## 改善箇所説明図

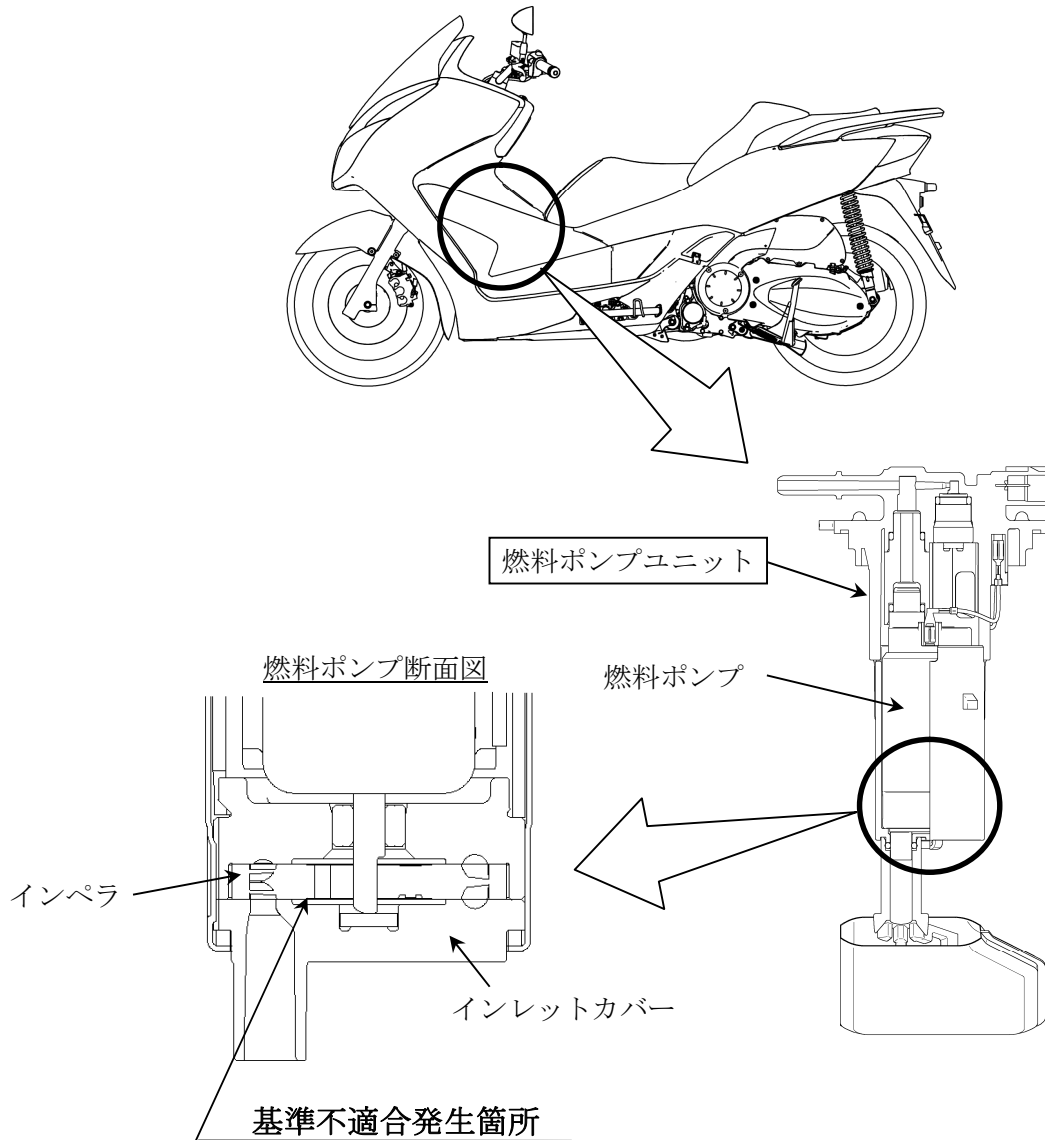
燃料ポンプ内の樹脂製インレットカバーの材質が不適切なため、製造時に使用した試験油に長時間浸漬されると、使用過程において、当該インレットカバーが膨張し、インペラと干渉することがある。そのため、干渉部の抵抗が大きくなり、干渉部から生じた磨耗粉がインレットカバーとインペラ間に噛み込むと、最悪の場合、燃料ポンプが停止してエンストし、再始動できなくなるおそれがある。

全車両、燃料ポンプユニットを対策品と交換する。

識別：車両左側後方の車枠に黄色の識別ラベルを貼付する。
